島根原子力発電所 2 号炉 運転中の原子炉における 炉心損傷防止対策の有効性評価について (コメント回答)

令和元年11月
中国電力株式会社

審査会合での指摘事項に対する回答（1/8）

図194-2 格納容器圧力推移の比較

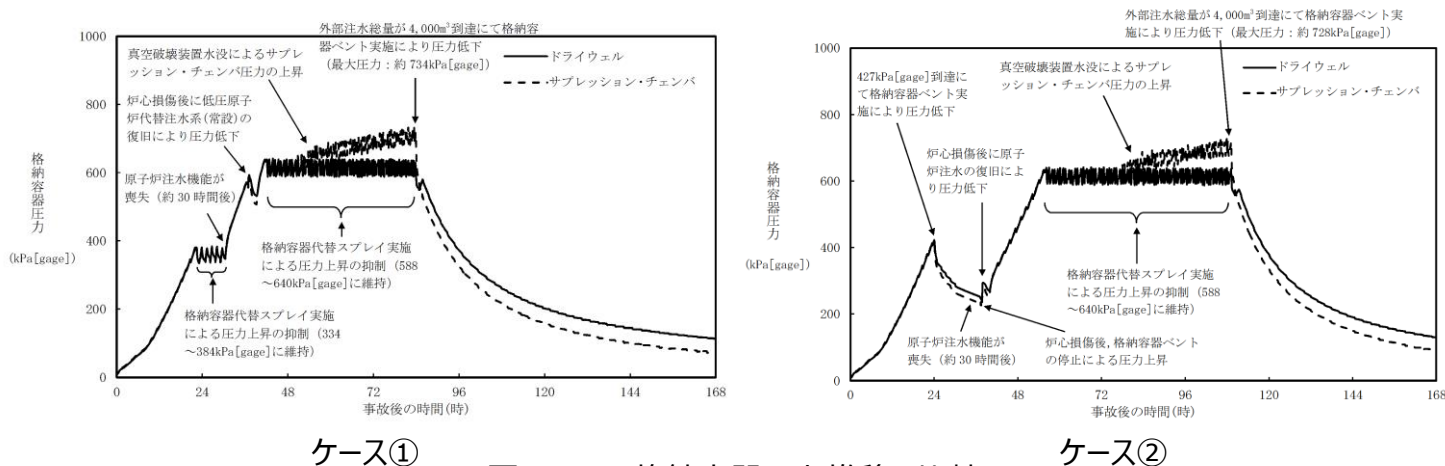
- 指摘事項（第724回審査会合（令和元年6月11日）高圧・低圧注水機能喪失）
炉心損傷に備え，炉心損傷前における外部水源を用いたCVスプレーを極力控えるとする考え方について，CVスプレーをした場合とCVスプレーをしない場合とで，格納容器圧力や温度等のプロセス値の推移，作業の成立性，判断基準等を含めメリット，デメリットを評価した上で，妥当性を説明すること。
- 回答
【炉心損傷前に格納容器代替スプレーを実施した場合の作業成立性】
 - 残留熱除去系等の早期復旧見込みがある場合は，格納容器代替スプレーを実施することから，実施した場合の作業の成立性への影響を確認した。
 - 炉心損傷前に格納容器ベントを実施するシナリオである「高圧・低圧注水機能喪失」を一例として格納容器代替スプレーを実施した場合の作業成立性を確認し，図194-1のとおり，その他作業に影響のないことを確認した。

- 炉心損傷前に格納容器代替スプレイを行った以降、炉心損傷が発生した場合には、炉心損傷後の格納容器ベントが早期になることが考えられる。
- 炉心損傷後の格納容器ベント時間への影響を確認することを目的に、炉心損傷前に格納容器代替スプレイを実施する場合及び実施しない場合のそれぞれについて解析を実施した。
- 表194-1のとおり、炉心損傷前に格納容器スプレイを実施しない場合は、実施する場合と比較して、炉心損傷後の格納容器ベント時間を26時間遅延することが可能であり、放射性物質の放出を極力遅らせることができる。
- 一方で、炉心損傷前に格納容器代替スプレイを実施しない場合、炉心損傷前の格納容器ベント実施が早期となる。しかしながら、「全交流動力電源喪失（外部電源喪失 + DG失敗） + HPCS失敗」に示すとおり、炉心損傷前に格納容器代替スプレイを実施しない場合においても、敷地境界の実効線量の評価結果は約 2.2×10^{-2} mSvであり、5 mSvを十分下回っている。
- 以上より、炉心損傷後の放射性物質の放出を極力遅らせることを優先し、残留熱除去系等の早期復旧が見込まれない場合は、炉心損傷前の格納容器代替スプレイは実施しないこととしている。

解析ケース	解析条件及び安全機能の喪失に対する仮定
① 炉心損傷前の格納容器代替スプレイを実施する場合	<ul style="list-style-type: none"> 格納容器圧力384kPa[gage]到達時に、格納容器代替スプレイを開始し、334～384 kPa[gage]で制御し、S/P水位4.9m到達時に格納容器代替スプレイを停止する。 格納容器代替スプレイ停止後、直ちに原子炉注水機能が喪失し、原子炉水位の低下により、炉心損傷に至る。 炉心損傷後、原子炉注水機能が復旧し、再度原子炉注水を開始する。 格納容器圧力640kPa[gage]到達時に、格納容器代替スプレイを開始し、588kPa～640 kPa[gage]で制御する。 外部注水量の総量が4,000m³到達時に格納容器ベントを実施し、格納容器代替スプレイを停止する。
② 炉心損傷前の格納容器代替スプレイを実施しない場合	<ul style="list-style-type: none"> 格納容器圧力427kPa[gage]到達時に、格納容器ベントを実施する。 ケース①と同じ時間に、原子炉注水機能が喪失し、原子炉水位の低下により、炉心損傷に至る。炉心損傷後格納容器ベントを停止する*。 炉心損傷後、原子炉注水機能が復旧し、再度原子炉注水を開始する。 格納容器圧力640kPa[gage]到達時に、格納容器代替スプレイを開始し、588kPa～640 kPa[gage]で制御する。 外部注水量の総量が4,000m³到達時に格納容器ベントを実施し、格納容器代替スプレイを停止する。

図195-1 格納容器代替スプレイを実施した場合の格納容器圧力の推移（高圧・低圧注水機能喪失）

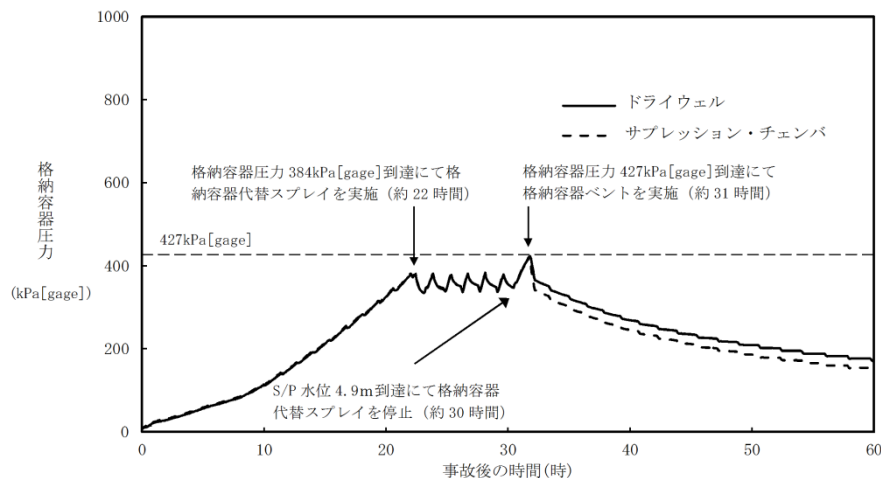
- 指摘事項（第724回審査会合（令和元年6月11日）高圧・低圧注水機能喪失）
 残留熱除去系の早期復旧について、復旧にかかる時間の考え方を整理して説明すること。また、早期復旧見込みの有無を判断するまでの時間の考え方についてCVスプレイ実施の判断基準との関係を整理して説明すること。
- 回答
 - 残留熱除去系等の早期復旧見込み有無の判断の一例を示すため、「高圧・低圧注水機能喪失」において、格納容器代替スプレイを行った場合の解析を実施した。
 - 図195-1に示すとおり、格納容器代替スプレイ系の実施基準である格納容器圧力384kPa到達は事象発生から約22時間となり、この時点から格納容器スプレイを実施した場合に、停止基準となるサブプレッション・プール水位4.9m到達は約30時間後となる。
 - この場合、事象発生から約22時間後の時点において、残留熱除去系等の早期復旧見込み有無の判断を行う必要がある。約22時間後の残留熱除去系等の復旧作業の状況を確認し、事象発生から30時間までに復旧が見込める場合は、早期復旧見込みありと判断して、格納容器スプレイを実施する。

- 残留熱除去系等の早期復旧見込み有無の判断を行う際には、表195-1に示す残留熱除去系の復旧手順の項目毎の復旧時間を参考とする。なお、復旧については、復旧可能な要員の確保が出来次第実施することとしている。

図198-1 格納容器フィルタバント系及び耐圧強化バントライン 概略系統図

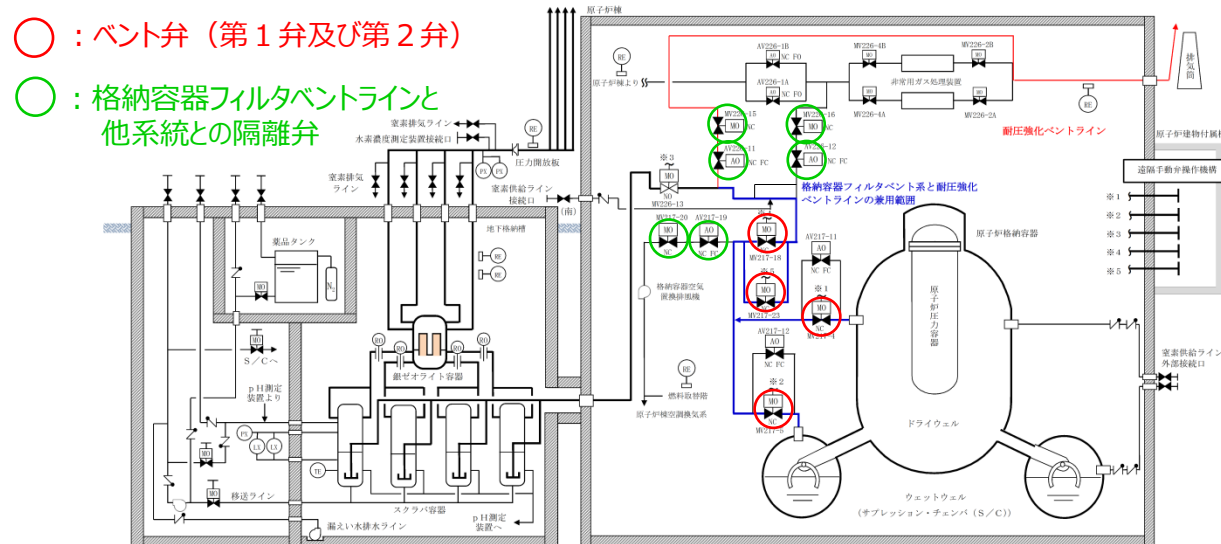
- 指摘事項（第724回審査会合（令和元年6月11日）高圧・低圧注水機能喪失）
耐圧強化バントの設備上の位置付けについては、今後、個別に審査する資料にて説明すること。
- 回答
 - 島根2号炉の耐圧強化バントラインは、新規規制基準施行以前にアクシデントマネジメント対策として設置しており、設置許可基準規則第48条（最終ヒートシンクへ熱を輸送する設備）としても必要な容量を有する設備であるが、格納容器フィルタバント系を新たに重大事故等対処設備として設置することから、耐圧強化バントラインは設置許可基準規則第48条の自主対策設備として位置付け、万一、炉心損傷前に格納容器フィルタバント系が使用できない場合に耐圧強化バントラインを使用する運用とする。
 - なお、格納容器フィルタバント系は、設置許可基準規則第48条、第50条及び第52条を満足する重大事故等対処設備として、以下に示すとおり、信頼性の高い系統構成としている。
 - ✓ バント弁（第1弁及び第2弁）の並列2重化及び操作機構の多様化によるバント弁開放の信頼性を確保
 - ✓ 他系統との隔離弁の直列2重化による格納容器フィルタバントラインの隔離機能の信頼性を確保

図199-1 操作開始時間30分遅れの場合における原子炉水位 (シールド内外水位) の推移

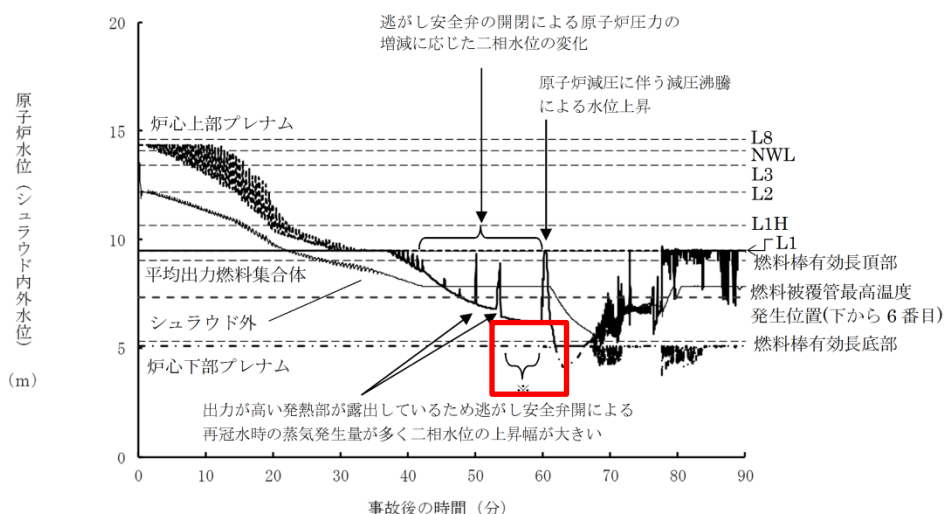
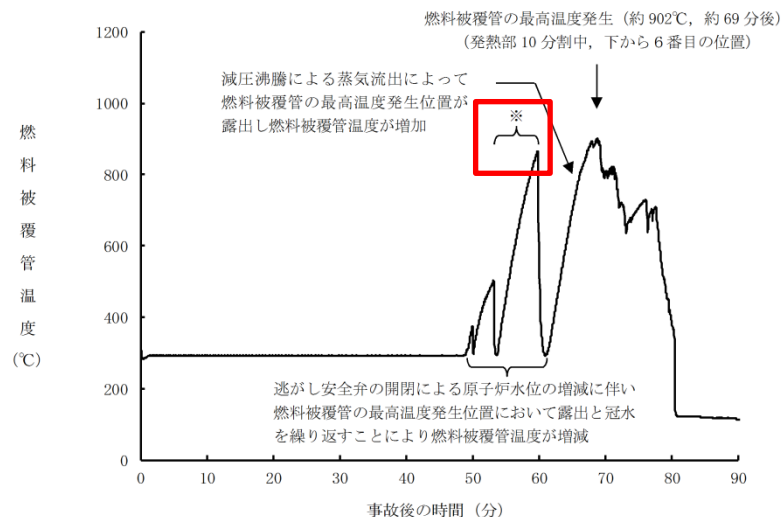
- 指摘事項 (第724回審査会合 (令和元年6月11日) 高圧・低圧注水機能喪失)
高圧・低圧注水機能喪失事象の解析トレンドで, 原子炉水位と燃料被覆管温度の変曲点の関係について説明を追記すること。
- 回答
 - 原子炉急速減圧前の時点において, 燃料被覆管温度が増減しているのは, 逃がし安全弁による圧力制御により原子炉水位が上昇及び下降し, 燃料被覆管温度発生位置において露出及び冠水が発生しているためである。
 - 上記の挙動説明を図に追記した。

※ 燃料被覆管の最高温度発生位置の露出に伴う燃料被覆管温度の上昇。

図200-1 燃料集合体初期出力に対する燃料被覆管最高温度の感度解析結果

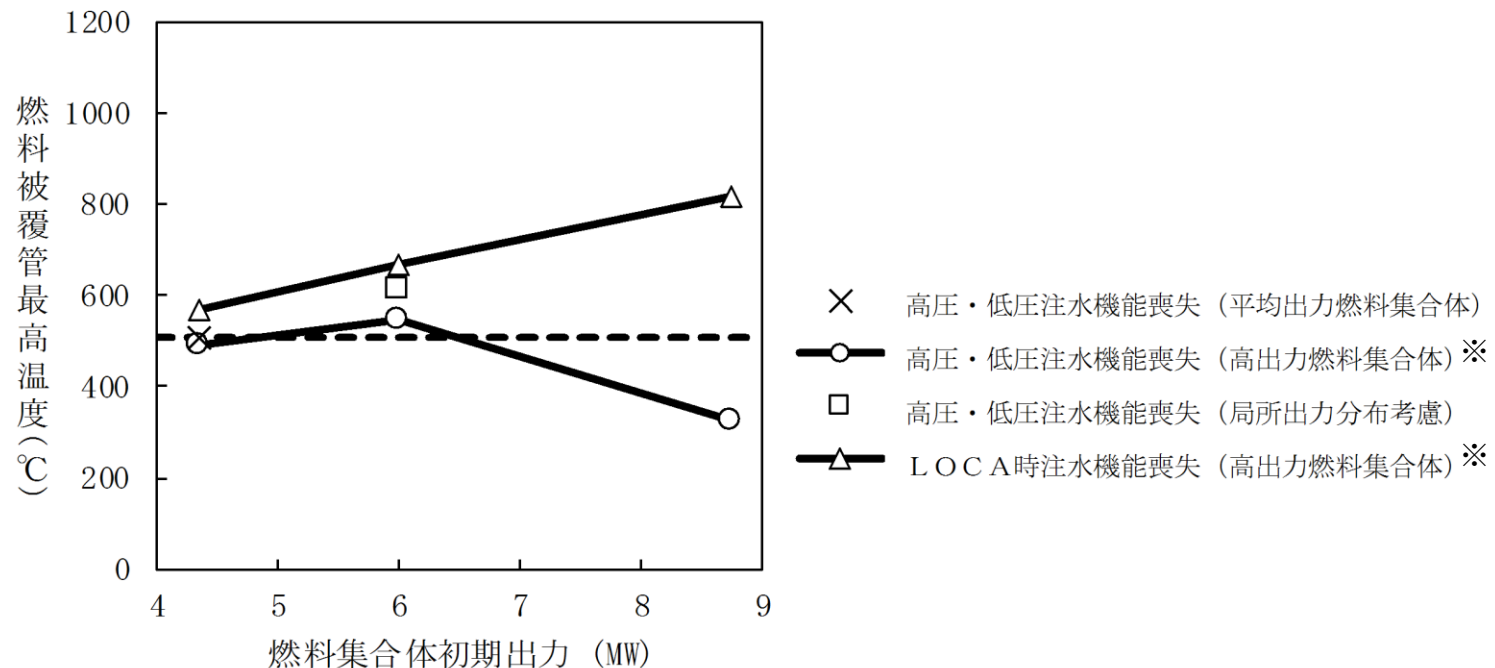
- 指摘事項 (第724回審査会合 (令和元年6月11日) 高圧・低圧注水機能喪失)
 図2 燃料集合体初期出力に対する燃料被覆管最高温度の感度解析において, 局所出力分布考慮としているが, この場合の条件設定 (線出力密度の設定等) を明示すること。
- 回答
 「局所出力分布考慮」の結果は, 高出力燃料集合体の初期出力が約 6 MW において, 高出力燃料棒の最大線出力密度を44kW/mに設定した場合の高出力燃料棒の燃料被覆管最高温度をプロットしている。

※ 高出力燃料集合体の初期出力を変化させた場合の結果をプロットしている

図201-1 サプレッション・プール水温度 (高圧・低圧注水機能喪失)

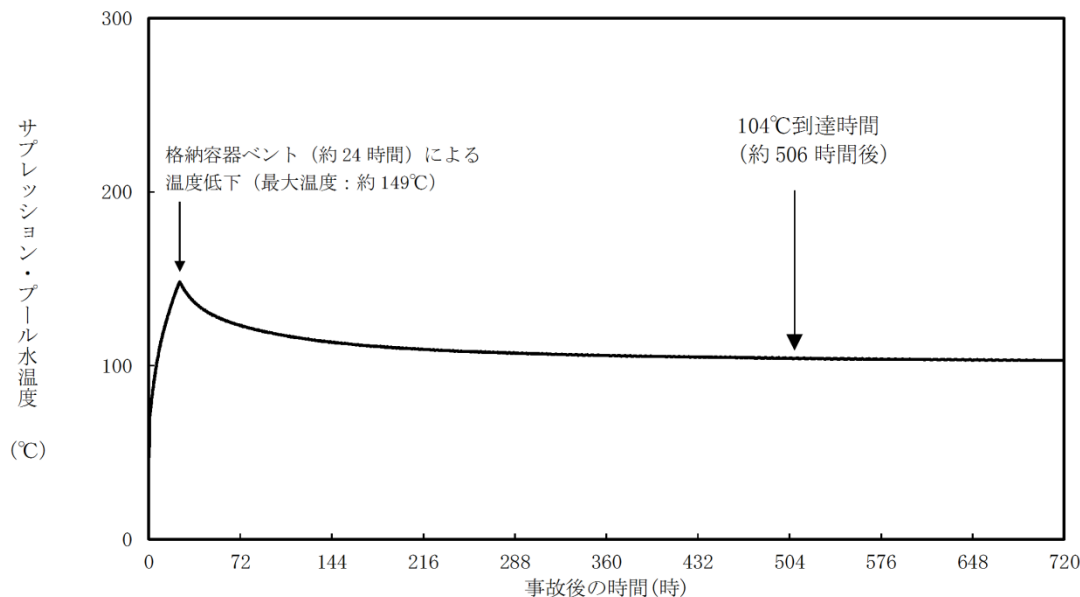
- 指摘事項（第724回審査会合（令和元年6月11日）高圧・低圧注水機能喪失）
安定状態の維持におけるサプレッションプール水温度に関する長期間解析で「高圧・低圧注水機能喪失」を選定している理由を明確にするとともに、事故後のS / P水の最高到達温度（トレンド）を示した上で、長期解析評価を説明すること。
- 回答
 - 運転中の原子炉における重大事故に至るおそれがある事故として、格納容器ベントを行う事故シーケンスのサプレッション・プール水温度最大値は同程度（事故シーケンス間で約1℃の差異）となることから、代表的に「高圧・低圧注水機能喪失」を選定している。
 - サプレッション・プール水温度の推移図に事故後の最大値を記載した。

炉心下部プレナム部のボイド率の推移
(高圧・低圧注水機能喪失)

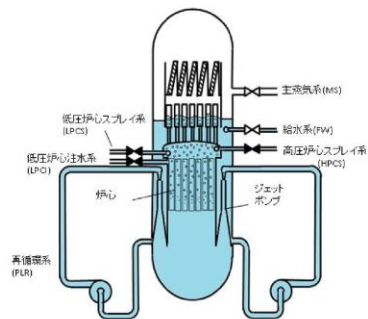
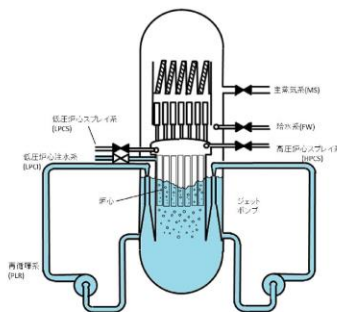
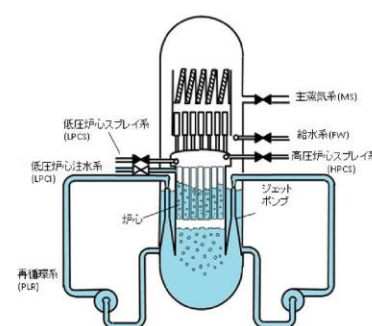
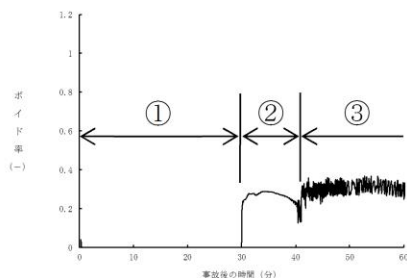
- 指摘事項 (第724回審査会合 (令和元年6月11日) 高圧・低圧注水機能喪失)
炉心下部プレナム部の減圧沸騰後に水位が形成されると、ボイド率が増加する原因について、* 1にて「ボイドの上昇が抑えられる」としていることと併せて説明すること。
- 回答
炉心下部プレナム部のボイド率の推移について、各時間領域における挙動の詳細を記載した。

炉心下部プレナム部には熱源がないため、急速減圧開始まではボイドが発生しない。

急速減圧以降、フラッシングによりボイドが発生するが、減圧率の低下により徐々にボイド率が減少する。

炉心再冠水過程では、炉心下部プレナムを介して、シュラウド内外の水頭圧がバランスするよう冷却材が行き交う状態であり、炉心下部プレナム水位は、満水と低下を繰り返している。

炉心下部プレナム水位が低下した状態 (上図) に限定した場合においては、炉心下部の入口オリフィス部でのCCFLが発生し、水面以下でボイド上昇が抑えられた状態となり、水位低下により水面以下の体積が減少し、ボイド率が相対的に増加している。

以降、炉心部から炉心下部プレナム部へ冷却材が落下し、炉心下部プレナム部の水位及びボイド率が増減する。

図206-1 残留熱代替除去系による原子炉への注水及び原子炉格納容器へのスプレイ

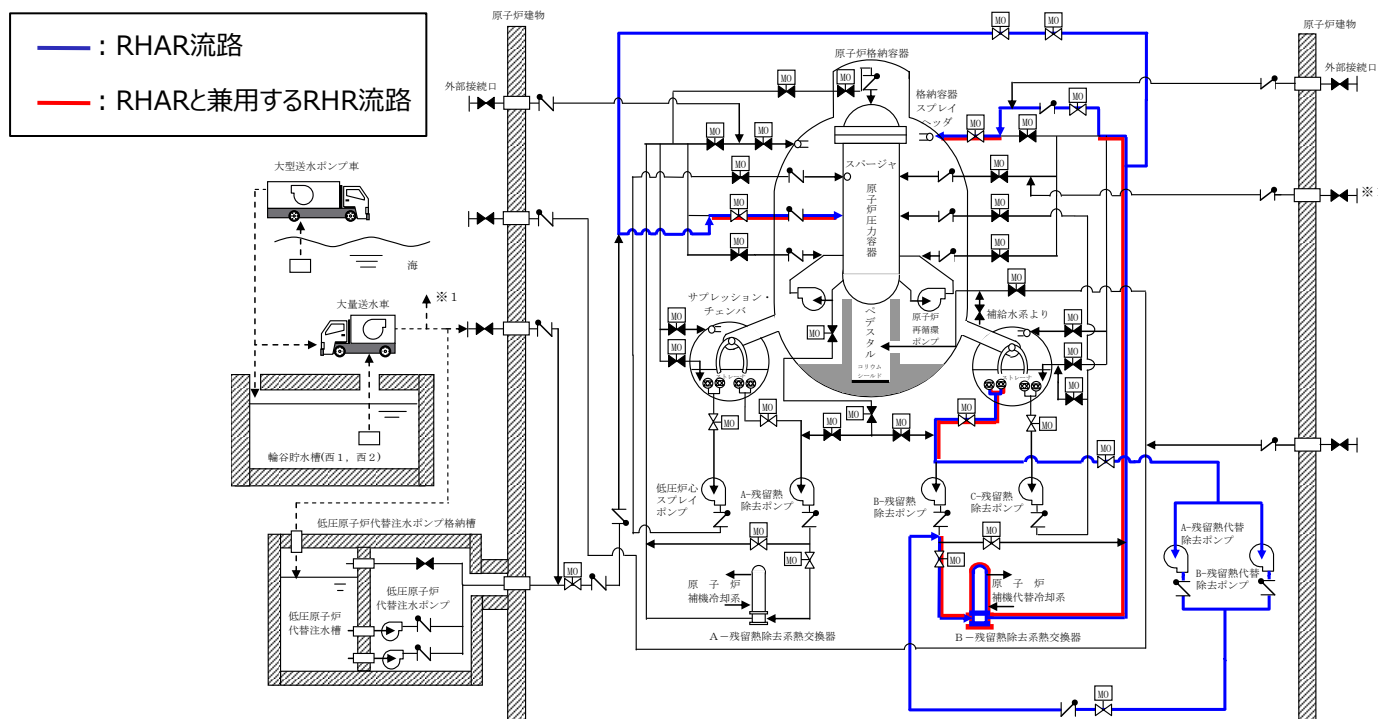
- 指摘事項 (第724回審査会合 (令和元年6月11日) 高圧・低圧注水機能喪失) 炉心損傷前の代替循環冷却系の扱いを説明すること。
- 回答
 - 島根2号炉は、代替循環冷却系として残留熱代替除去系 (RHAR) を設置することとしており、炉心損傷の有無にかかわらず、使用可能であれば使用することとする。RHARが使用可能な状況としては、下図に示すとおり、RHARと兼用するB-残留熱除去系熱交換器等の使用が可能で、RHARポンプ軸受・モータの冷却に必要な原子炉補機冷却系または原子炉補機代替冷却系の使用が可能な状況である。
 - 一方、設置許可基準規則第48条の炉心損傷前の最終ヒートシンクへ熱を輸送するための設備は、取水機能喪失に加えて残留熱除去系の使用が不可能な場合のための設備であるため、RHARについては、設置許可基準規則第48条の対象設備ではなく、第50条の対象設備と整理としている。

図207-1 燃料被覆管温度に破裂が発生する時点の燃料被覆管温度と燃料被覆管の円周方向の応力の関係

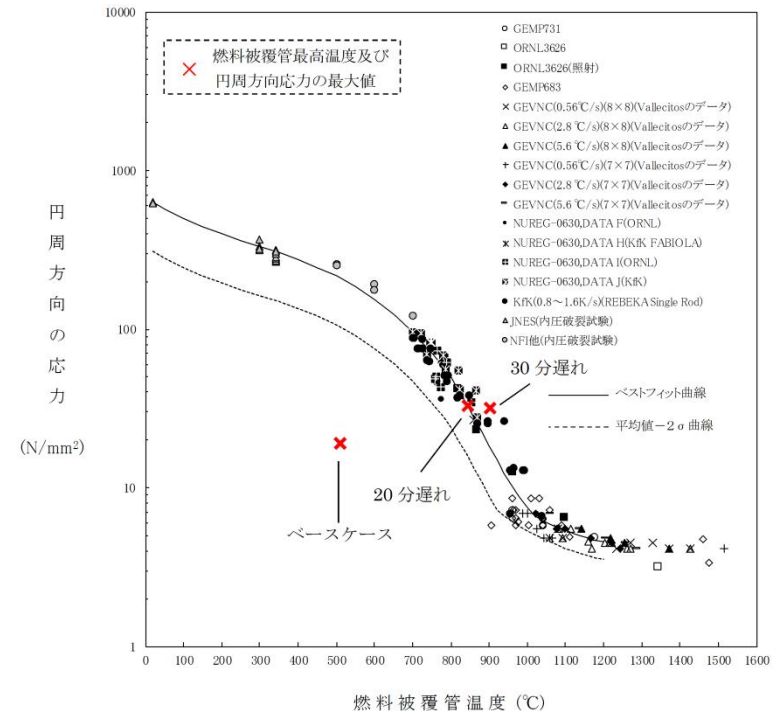
- 指摘事項（第724回審査会合（令和元年6月11日）高圧・低圧注水機能喪失）
TQUVにおける減圧操作開始時間30分遅れの感度解析について，バースト曲線の図を説明すること。
- 回答
 - 高圧・低圧注水機能喪失時における減圧操作が20分遅れた場合及び30分遅れた場合の燃料被覆管の破裂有無について，燃料棒破裂判定（バースト）曲線により評価している。
 - 下表及び下図に示すとおり，20分遅れの場合，燃料被覆管破裂は発生しないが，30分遅れの場合，燃料被覆管破裂は発生する評価結果となっている。

図211-1 CSTエリア配置概要図

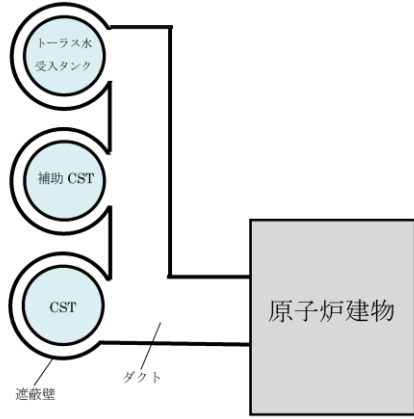
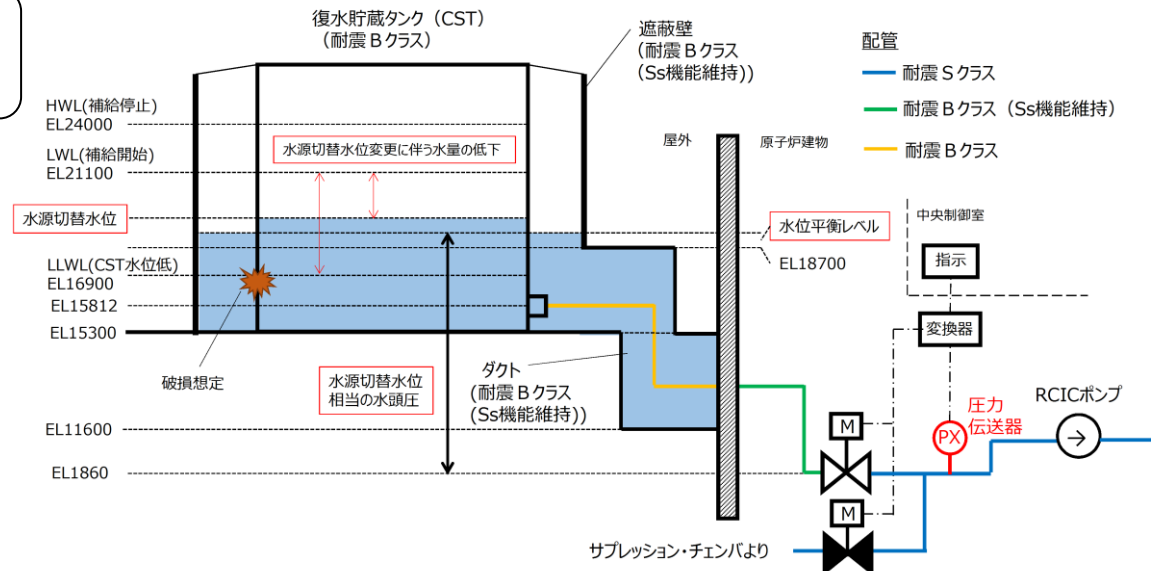
原子炉隔離時冷却系の水源を復水貯蔵タンクからサプレッション・チェンバに自動で切り替えるとしていることについて、インターロックの信頼性, 判断の有無, ライン構成, 誤操作防止等について説明すること。

既許可における原子炉隔離時冷却系(RCIC)の水源切替は, 復水貯蔵タンク(CST)水位が低下した場合にサプレッション・チェンバ(S/C)へ手動で切り替える方法をとっているため, 自動化について検討を行ったが, 新規制基準に照らして, 既設回路を再確認したところ以下の事項への対処が必要となる。

これらについて, 水位による切替方式, 地震大による切替方式, 漏えい検知による切替方式の検討を行った結果, CSTを第一水源とした場合にRCICの信頼性を損わずに対処することが困難なため, 既許可の先行炉と同様に第一水源をS/Cとすることとした。

図215-1 逃がし安全弁用直流電源切替 作業内容概要図

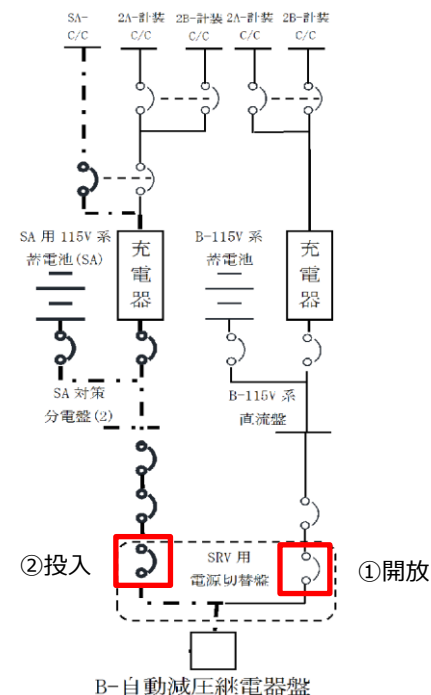
- 指摘事項 (第742回審査会合 (令和元年7月9日) 長期TB)
直流電源切替について、負荷の切離し操作を行うのであればその旨記載すること。また、逃がし安全弁の電源切替操作の作業場所等を示すこと。
- 回答
 - 直流電源切替操作について、負荷の切離し操作を実施する旨を有効性評価「2.3.1.1(3)炉心損傷防止対策 d. 直流電源切替」及び「2.3.1.3(2)解析コード及び解析条件の不確かさの影響評価 b. 操作条件」に記載した。
 - 逃がし安全弁用直流電源切替の重大事故等対策の成立性について表215-1に示す。また、電源切替の作業内容について図215-1に示す。

作業場所	廃棄物処理建物 (補助盤室)
作業内容	SRV用電源切替盤 ①B-115V系直流盤側NFB「開放」 ②SA対策分電盤(2)側NFB「投入」
所要人数	2名 (現場運転員2名)
作業時間	想定時間10分 (所要時間目安4分)

図217-1 原子炉冷却材圧力バウンダリを減圧するための設備

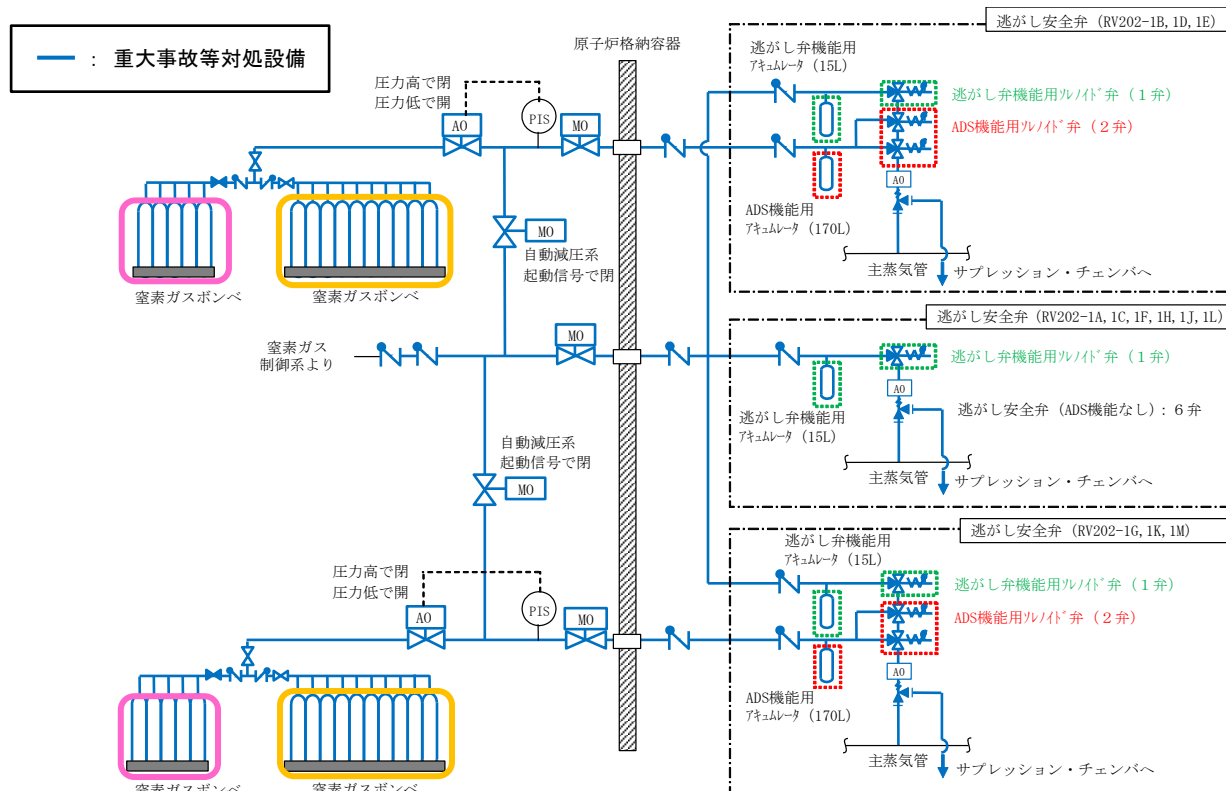
- 指摘事項 (第742回審査会合 (令和元年7月9日) 長期T B)
窒素ガス制御系と逃がし安全弁窒素ガス供給系について、重大事故等対処設備の範囲を明示するとともに、バックアップ用窒素ボンベ、逃がし安全弁開保持用窒素ボンベ、予備等の役割を整理した上で、役割に応じた窒素ガスボンベと系統図を整合させること。
- 回答
 - 原子炉冷却材圧力バウンダリを減圧するための重大事故等対処設備の範囲を下図に示す。窒素ガスボンベの必要数は、逃がし安全弁による8時間の圧力制御及び7日間の減圧維持に消費する窒素ガス量を考慮して15本とする。この15本に加えて、故障時及び保守点検による待機除外時の予備として5本以上を確保する。以上から、合計で20本以上を確保することとし、余裕をみて30本保有する。
 - なお、窒素ガスボンベのインサービス数は15本以上とし、インサービスしている窒素ガスボンベの圧力が低下した場合においても継続して減圧が出来るよう、主蒸気逃がし安全弁6個により7日間減圧維持可能な容量以上として、5本以上を隔離した状態で保管する設計とする。

図218-2 逃がし安全弁窒素ガス供給系

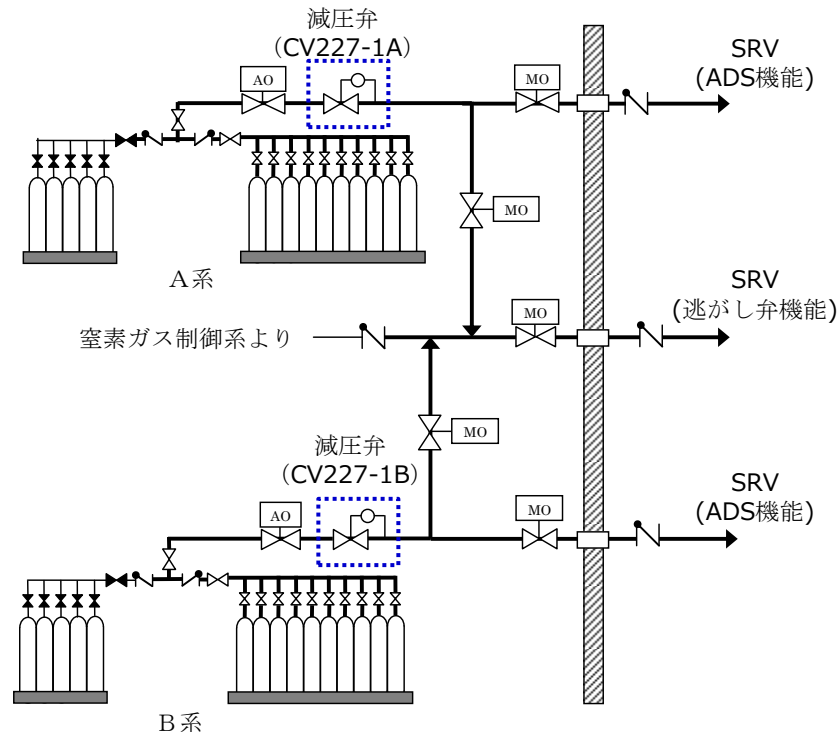
炉心損傷後に逃がし安全弁窒素ガス供給系の減圧弁の設定値を現場操作により変更することについて、減圧弁の設置位置、環境条件、手順等を含めて成立性を説明すること。

- 減圧弁は、炉心損傷後の環境温度、放射線等を考慮し、図218-1に示すとおり、アクセス及び現場操作が可能な二次格納施設外 (非管理区域及び管理区域) に設置する。
- また、現場操作は、防護具を装備した緊急時対策要員2名により、減圧弁に設置するハンドルを操作することにより行う。なお、作業時間は緊急時対策所からの移動時間を含め、1時間以内に完了する設計としている。
